改善箇所説明図

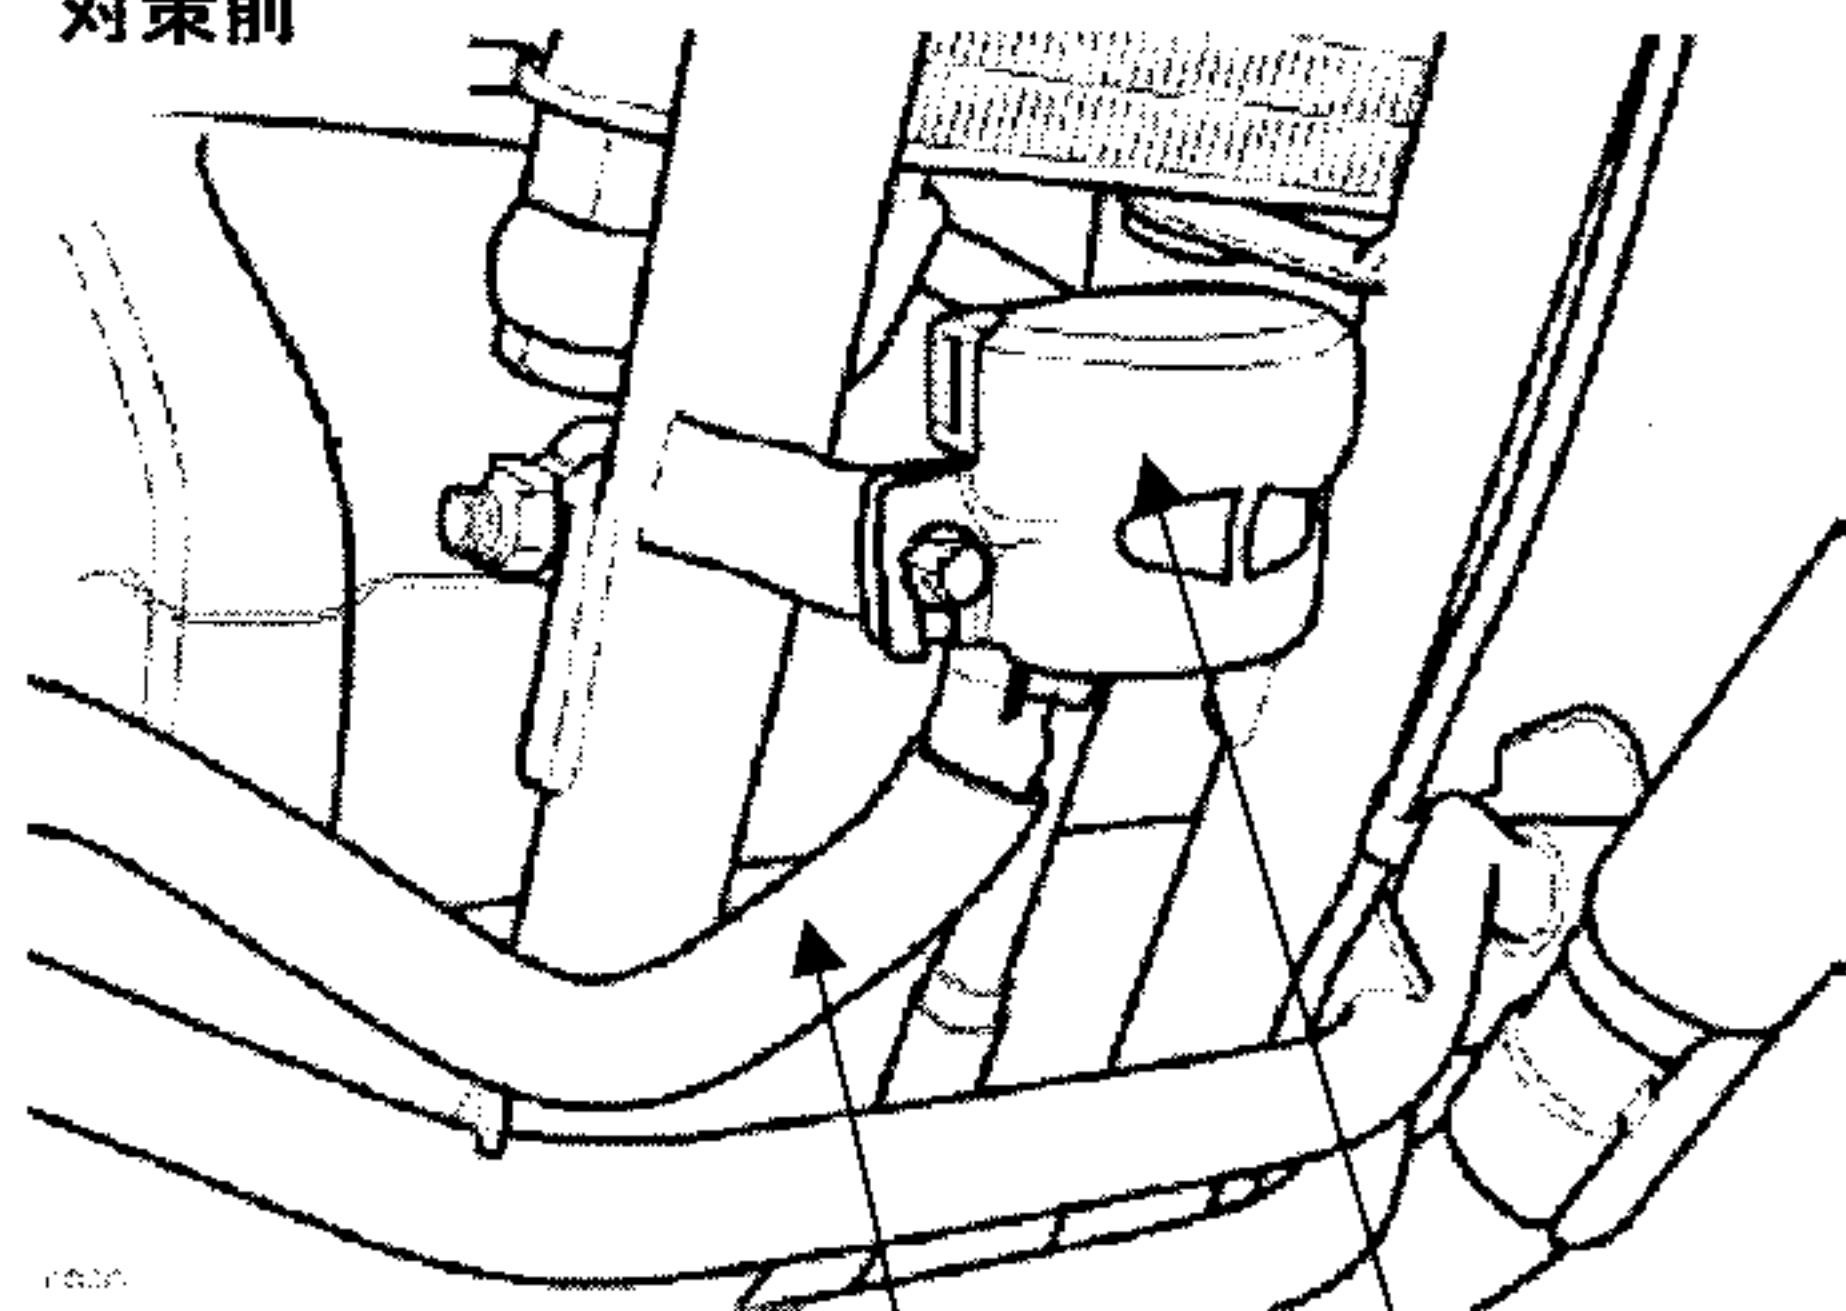
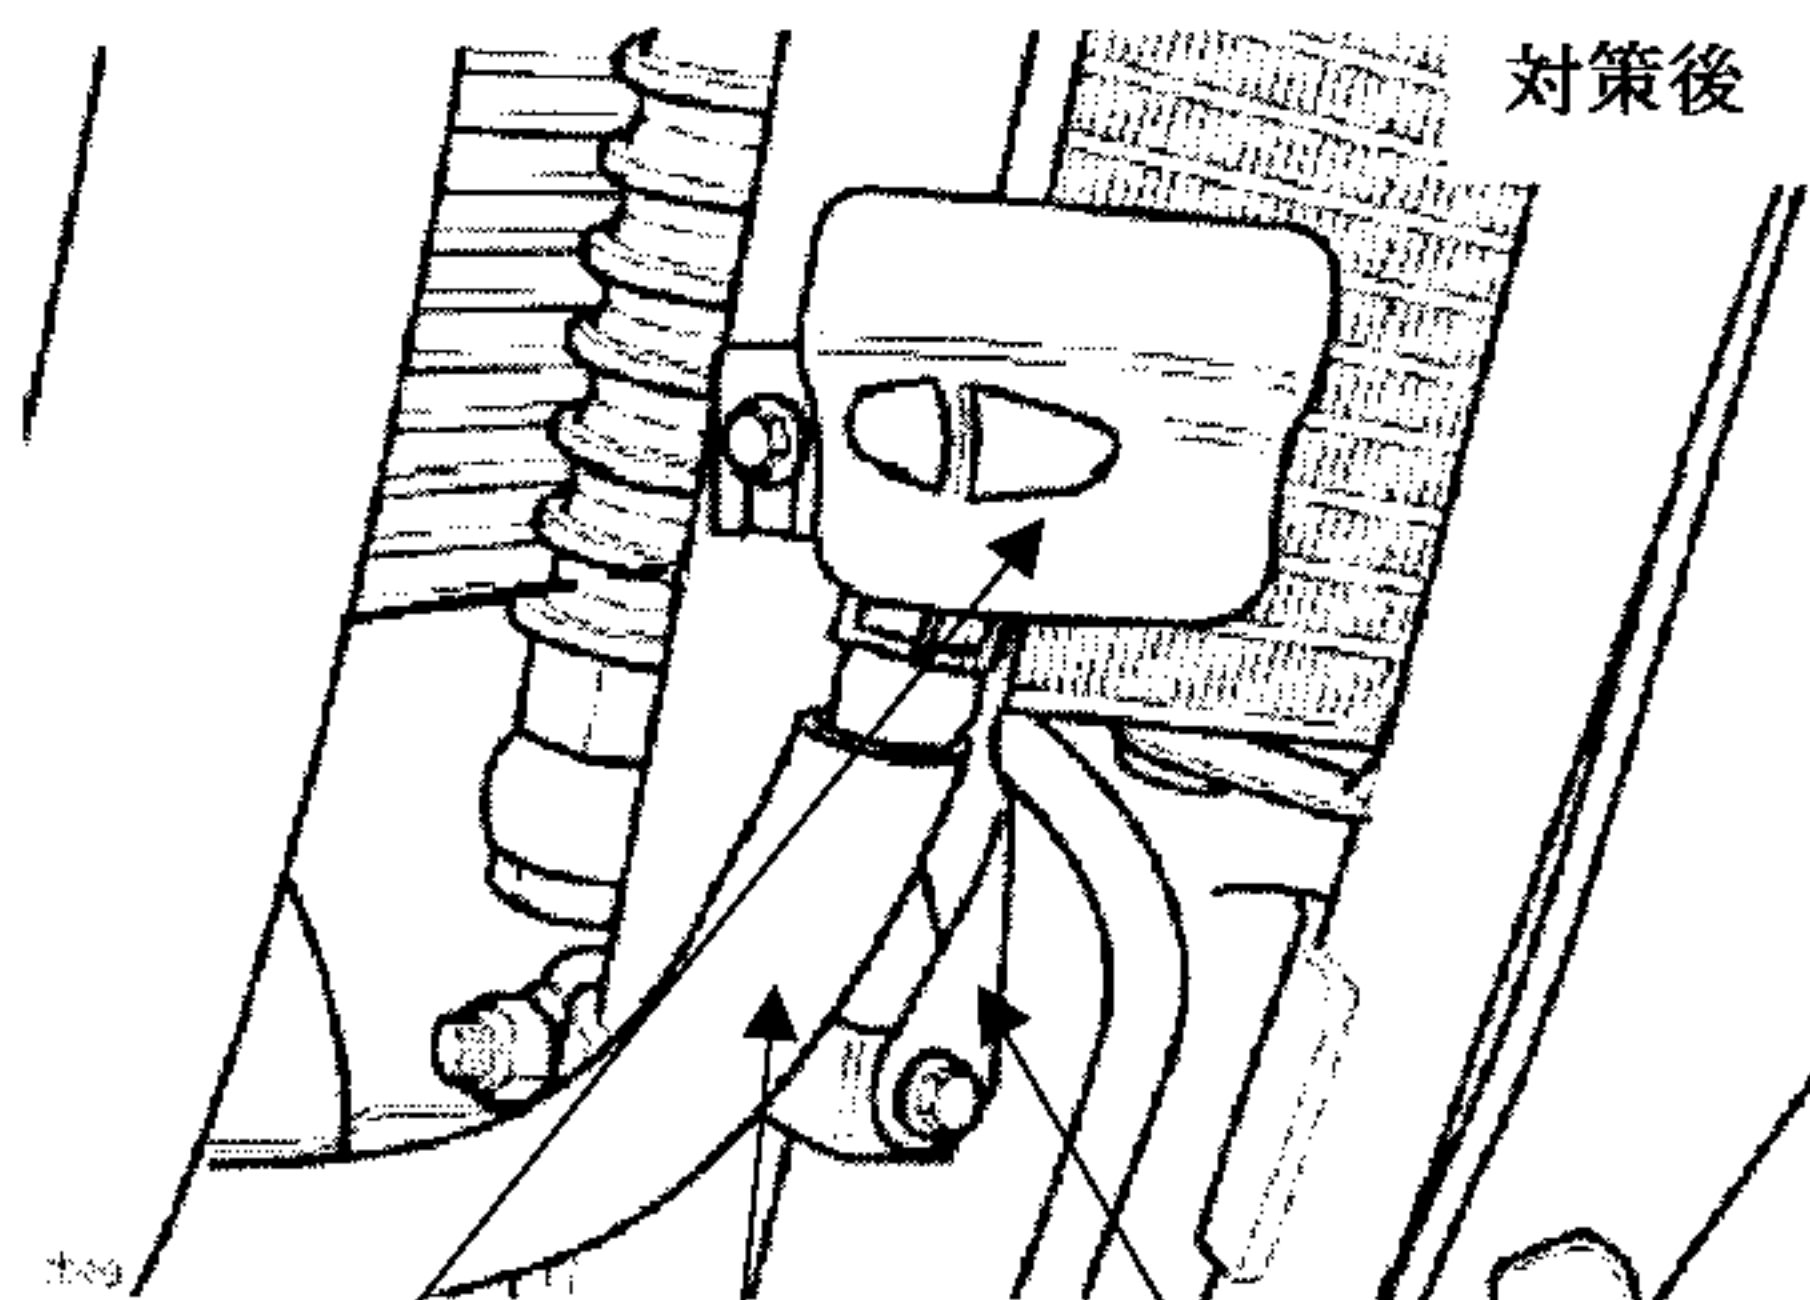
後輪ブレーキリザーバータンクの取り付け位置が不適切なため、走行時の車両の傾き等により、ブレーキシステム内に空気が混入することがある。そのため、そのまま使用を続けると後輪ブレーキの効きが悪くなり、最悪の場合、後輪ブレーキが効かなくなるおそれがある。

全車両、対策用金具を用い取り付け位置を変更する。
